S-T100 形 電磁接触器 主接点, アークボックス変更のお知らせ

ご愛用いただいております, S-T100 形 電磁接触器の主接点およびアークボックスの変更をお知らせいたします。

(1) 主可動接触子

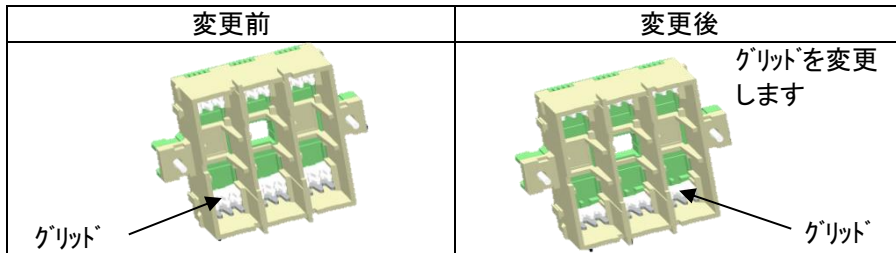
変更前	変更後
外形寸法 W×H (mm)	40×8	47×8

注. 製品の特性・性能への影響はありません。
